PLAN LOCAL D'URBANISME INTERCOMMUNAL

ENQUETE PUBLIQUE

AVIS DES ASSOCIATIONS CLUQ ET LAHGGLO

LA DENSITÉ DE LOGTS DÉTERMINÉE PAR LES RÈGLES DE STATIONNEMENT

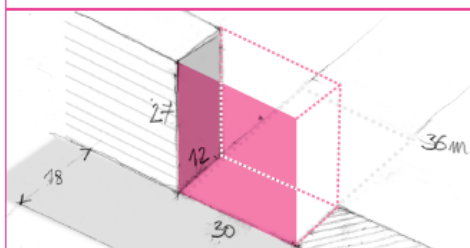
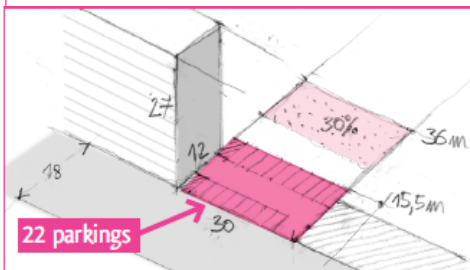
Soit en zone UM-C, une parcelle avec une villa bordée par un immeuble de 10 étages de 27 m de haut et 12 m de profondeur.

Les règles de hauteur du PLU actuel permettent de construire un immeuble de 10 étages de 30 x 12 m, soit 3600 m² au total, ce qui fait 45 appts de 80 m².

La règle d'espace vert (30% de la parcelle) combinée aux contraintes technico-économiques (1 seul niveau hors nappe phréatique) ne permettent que 22 places de stationnement. La règle actuelle de 1 parking/logement conduit donc à ne faire que 22 logements. Pour construire 45 logements, il suffit de changer la règle à 0,5 parking/logt. CQFD !

C'est pourquoi nous demandons de revenir aux dispositions du PLU actuel.
